ALLEGATO N. 2

OSSERVAZIONE N. 1**PROT. N. 25822 DEL 16/06/2020****RICHIEDENTI: società Immobiliare 4B s.r.l. e società Almara s.r.l.****IDENTIFICAZIONE CATASTALE : Foglio n.36 , mappali n.183-531-922-1182(ex340)-1183(ex340)-198-341-177-1180(ex176)-1181.****SECONDO IL P.R.G. : Sottozona C2 di Espansione P.S. N.5 Parco del Lusenzo, Sottoprogetto n.2 – Ghezzi.****SINTESI RICHIESTA:**

ESTRATTO DI MAPPA FG. 26 (Sv. E - fg. 88) MAP. 2101/parte

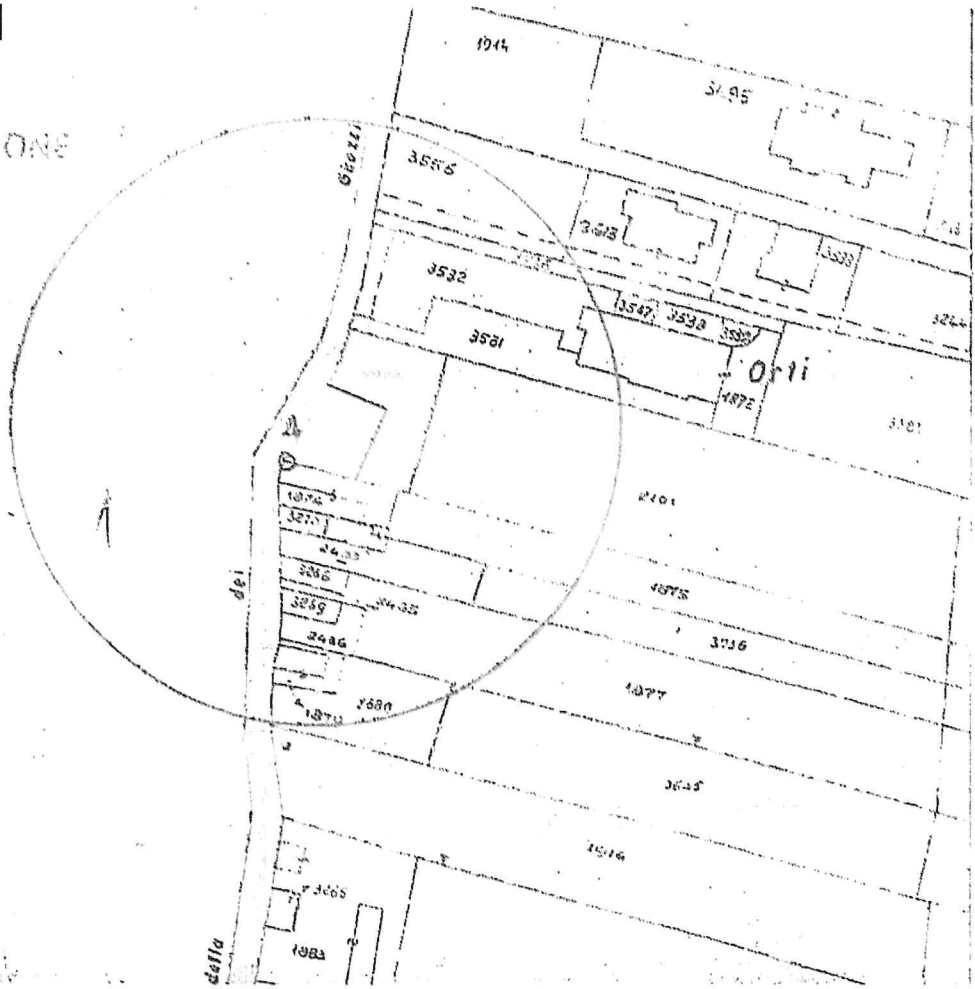
La ditta chiede la modifica del perimetro nella parte Ovest della particella 2101/parte di circa 500 mq. compreso il sedime del fabbricato esistente che è pertinenza privata ed esclusiva dello stesso, come da planimetrie di estratto di mappa ed estratto del P.P. allegate ed identificanti il lotto di pertinenza con delimitazioni in linea verde.

Tale richiesta è parzialmente accolta per quanto la nuova viabilità consenta di allontanarsi dalla proprietà.

OSSERVAZIONE N.18

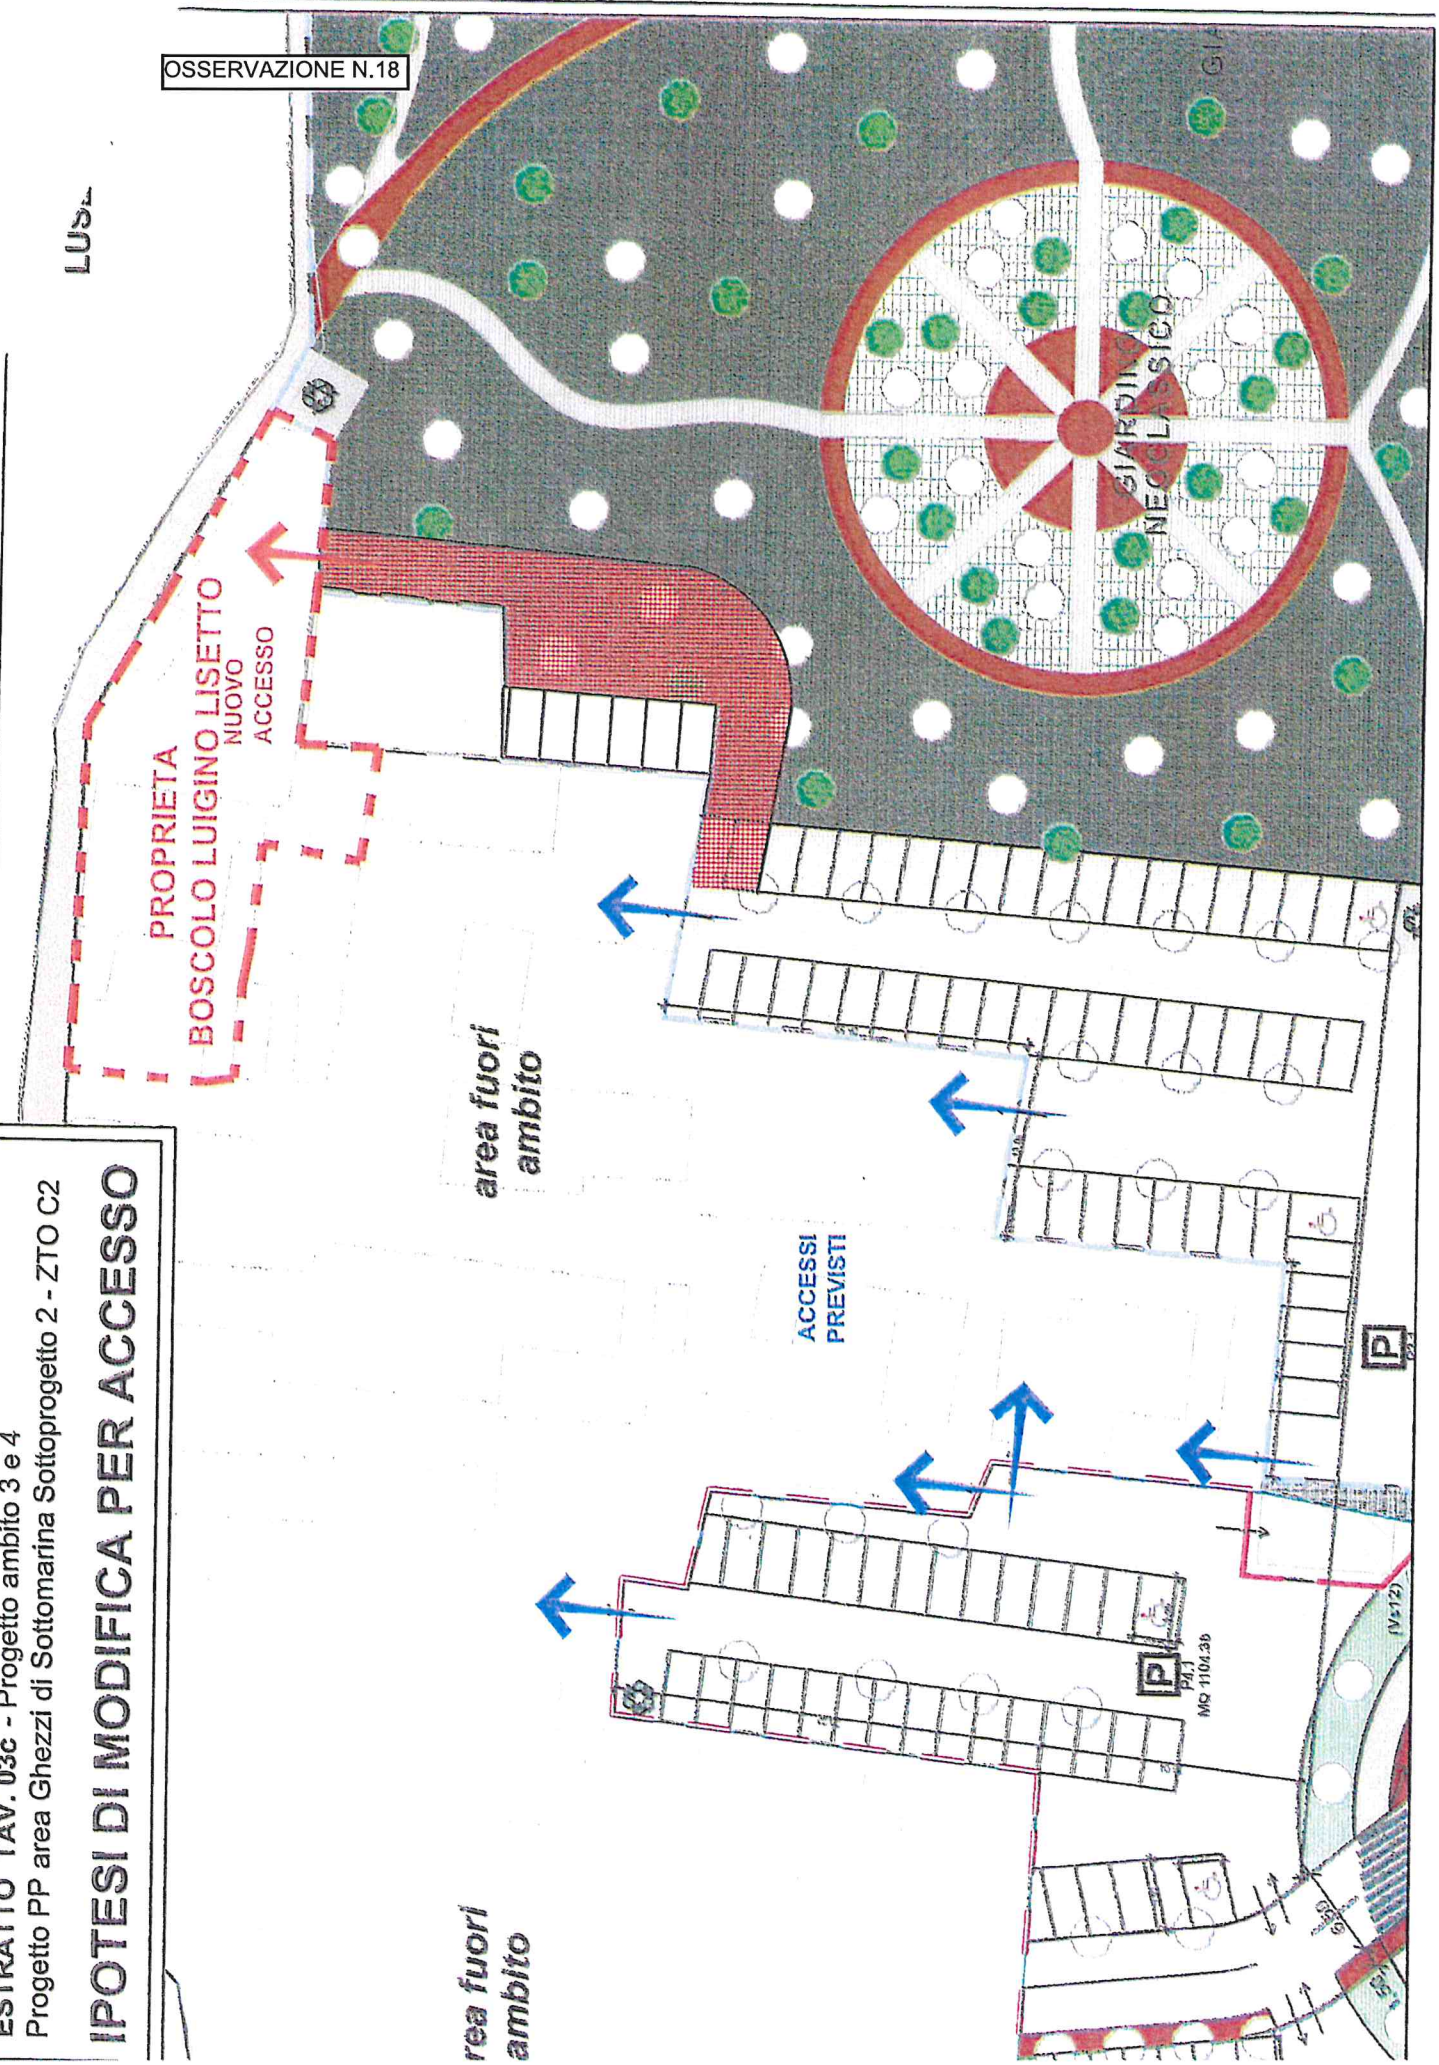
La ditta rileva che il lotto di proprietà risulta l'unico dell'intero compendio Magnasutti a non essere servito da accesso carrabile mediante la nuova viabilità di piano. Essendo intercluso si è in possesso di autorizzazione al transito con autovetture sul marginamento del Lusenzo in quanto non esiste altro modo per accedere all'immobile. Questa autorizzazione dovrà essere sostituita dalla possibilità di accesso mediante la nuova previsione viaria del piano dei Ghezzi. Attualmente non è stato così.

- 1- venga prevista una modifica alla viabilità di piano, come rappresentato della proposta allegata, dove si trasformi una parte terminale del verde pubblico in ulteriore area a parcheggio e strada;
- 2- quanto osservato non va ad incidere negativamente negli standards del piano essendo solo una trasposizione tra verde a strada e parcheggi;
- 3- quanto osservato e richiesto ha una rilevanza anche in termini di eventuale accesso da parte delle ambulanze, mezzi di soccorso in genere e/o altre situazioni simili, senza impropriamente usare la pista ciclabile del marginamento del Lusenzo.

Tale richiesta è accolta prevedendo di servire il lotto con una soluzione di nuova viabilità più contenuta possibile.

ESTRATTO P.P. DEI GHEZZI - Scala 1:500

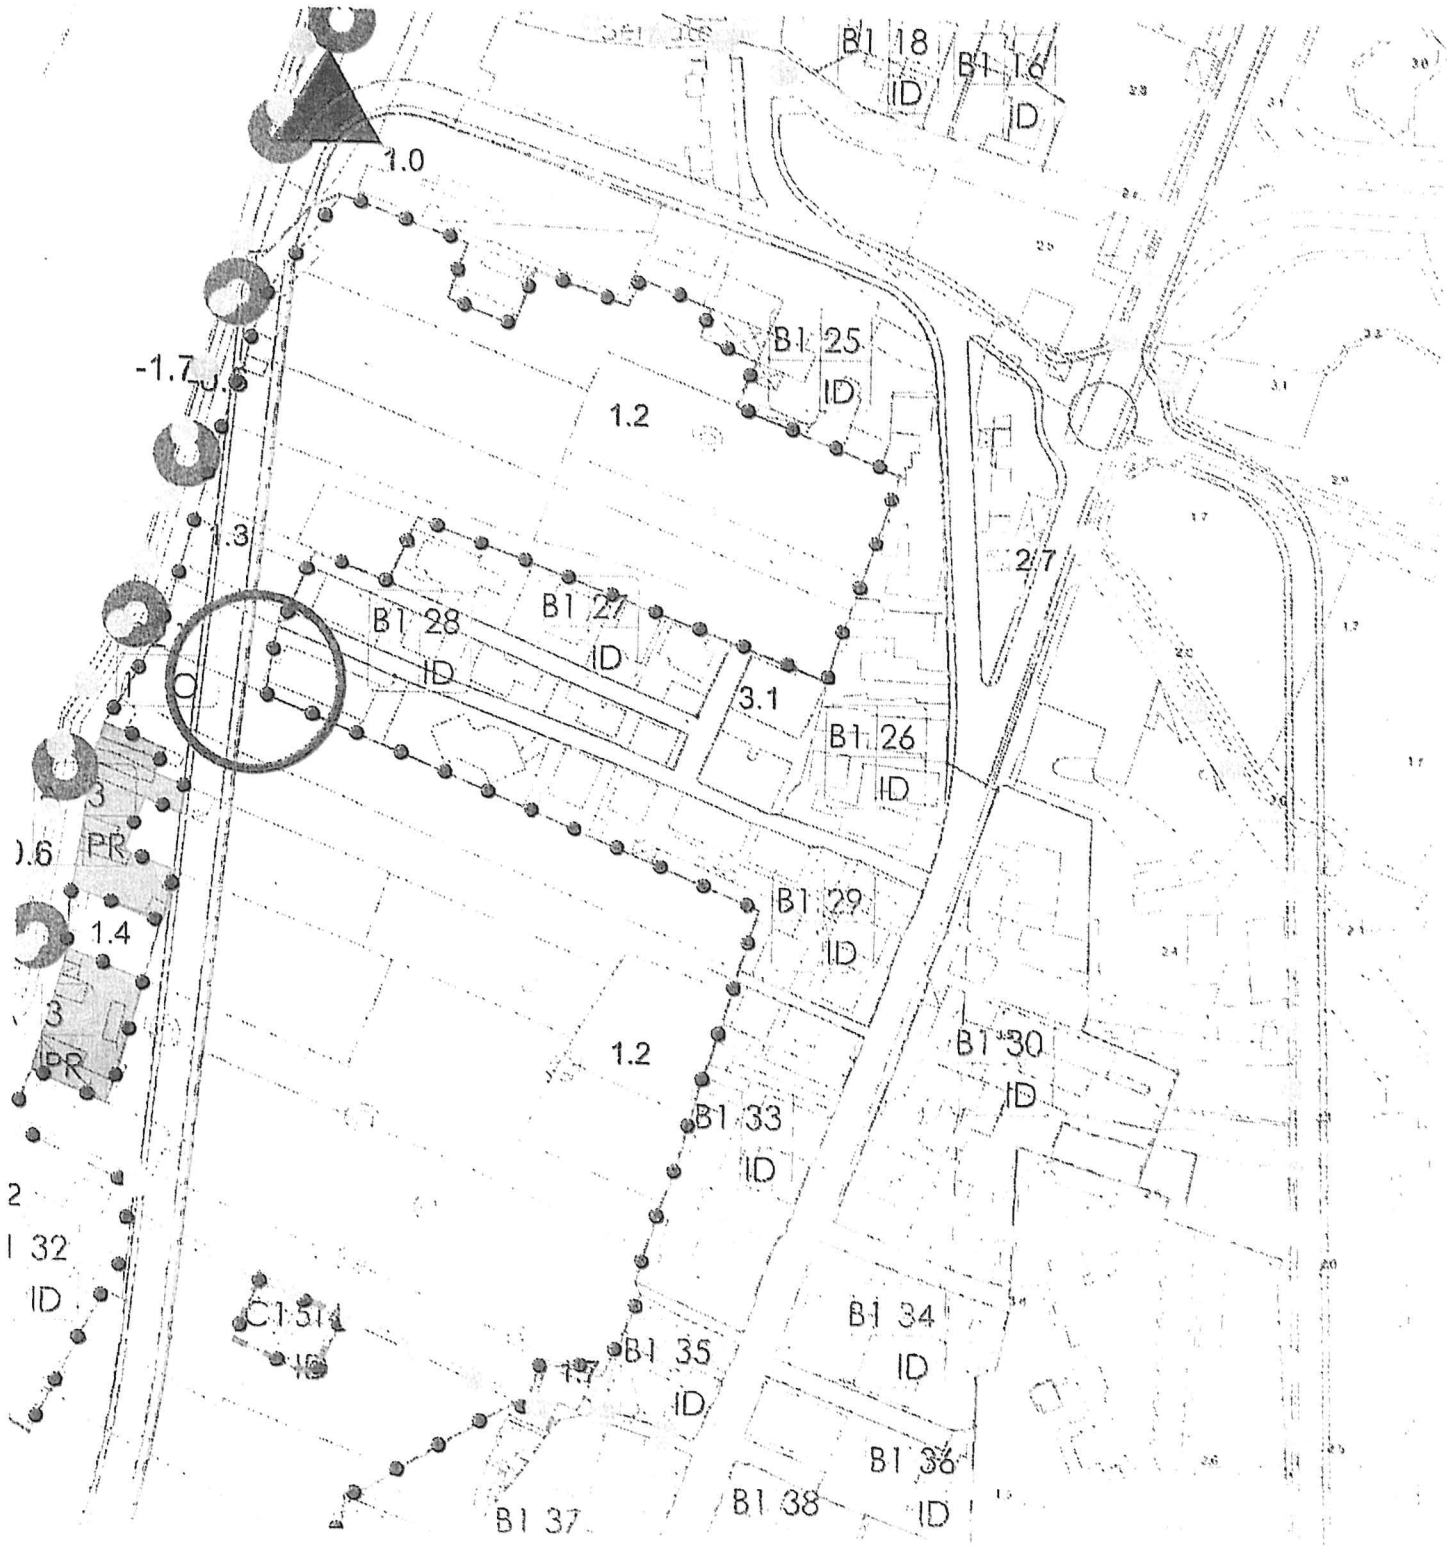
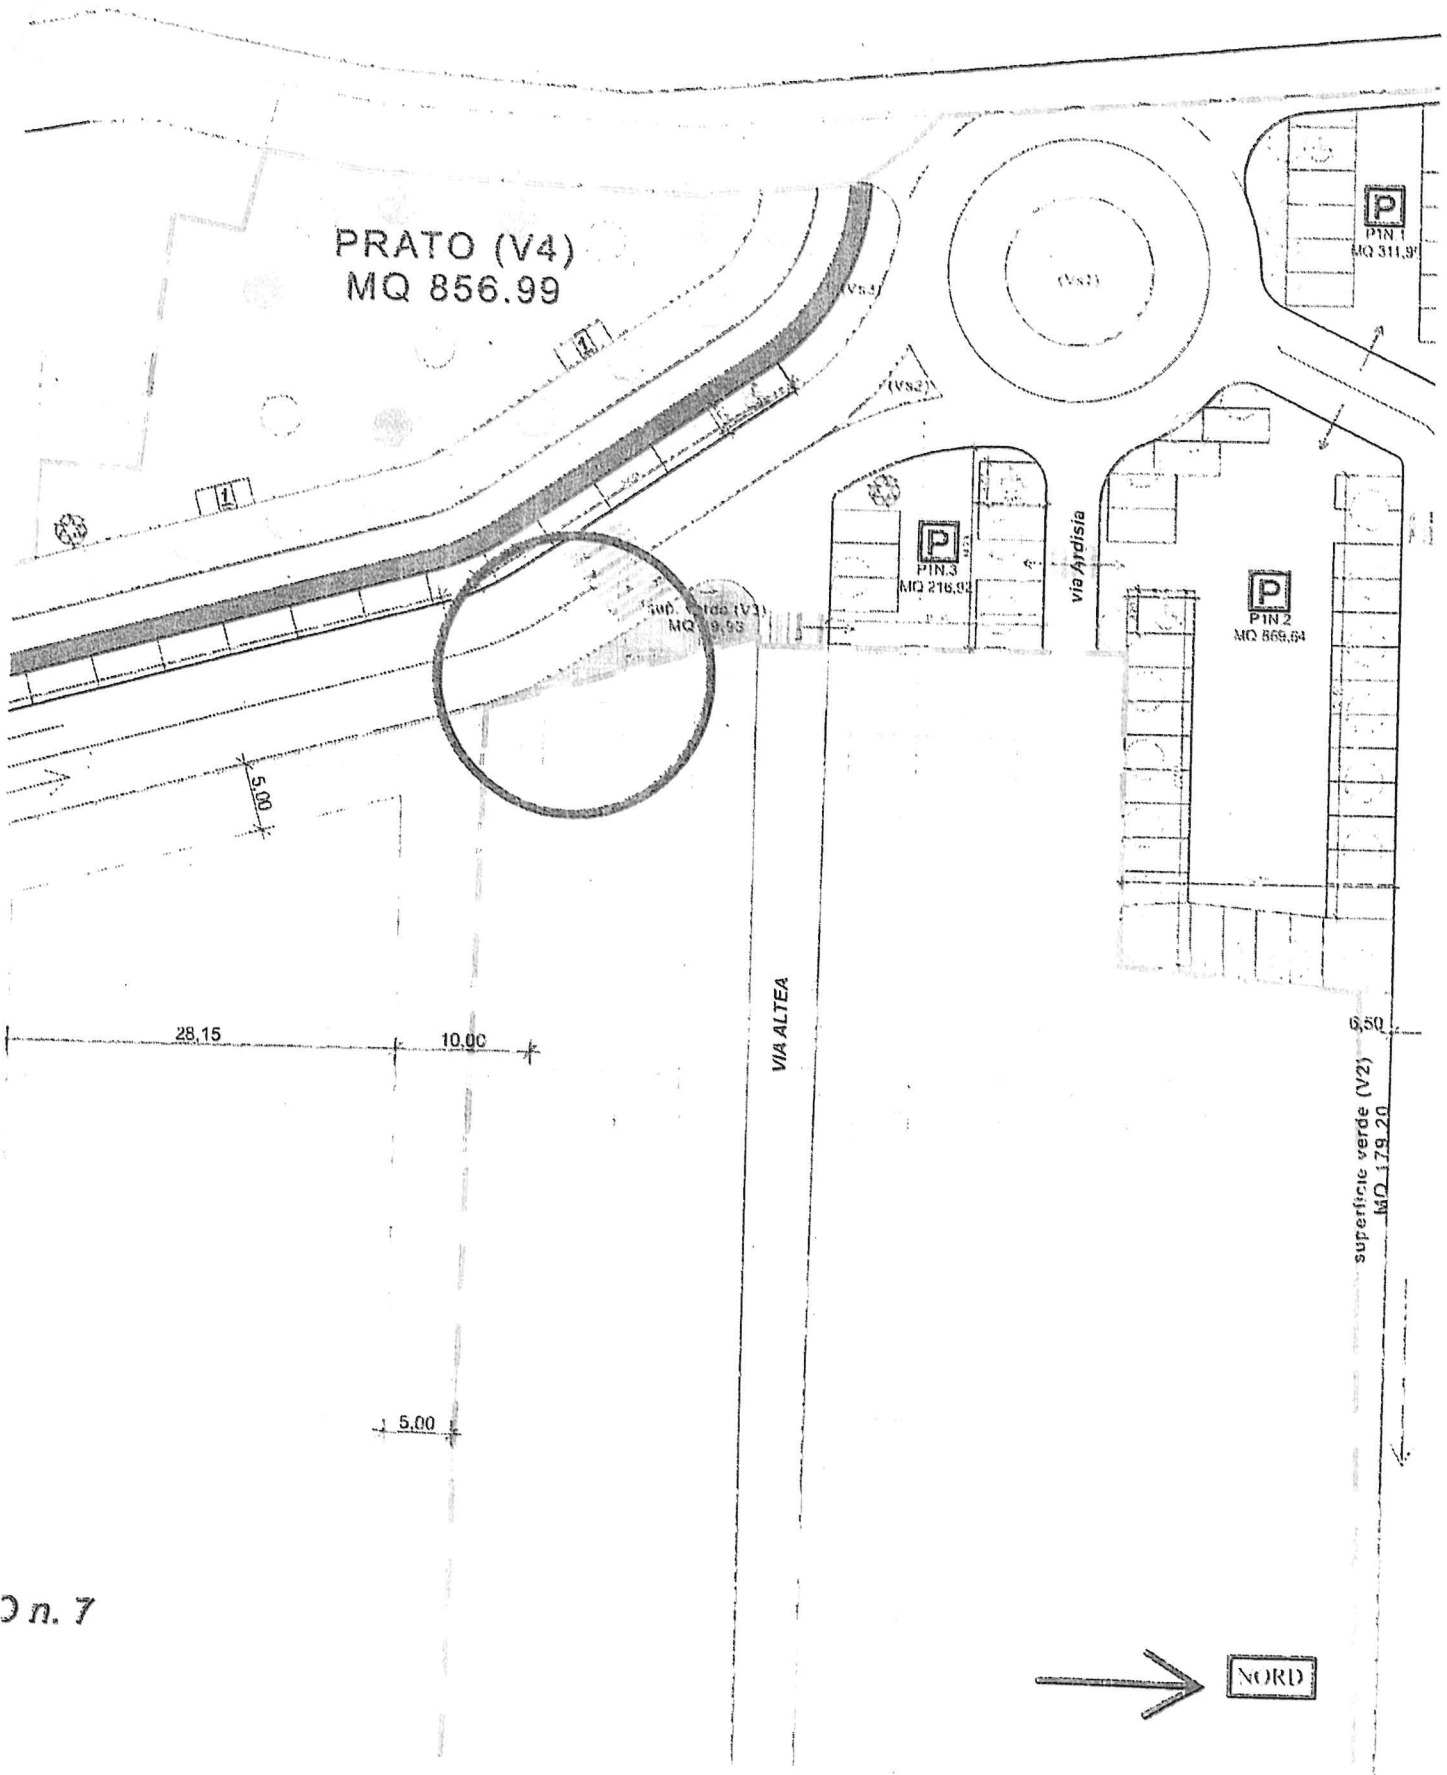
Con la presente richiesta si chiede lo spostamento del tracciato della nuova strada prevista dal piano dei Ghezzi, in posizione di almeno 15/20 ml. Più ad ovest, cioè verso la Laguna del Lusenzo, considerato che tale lieve modifica a proprio parere, non comporta alcun aspetto negativo ma anzi migliora la viabilità del tracciato.
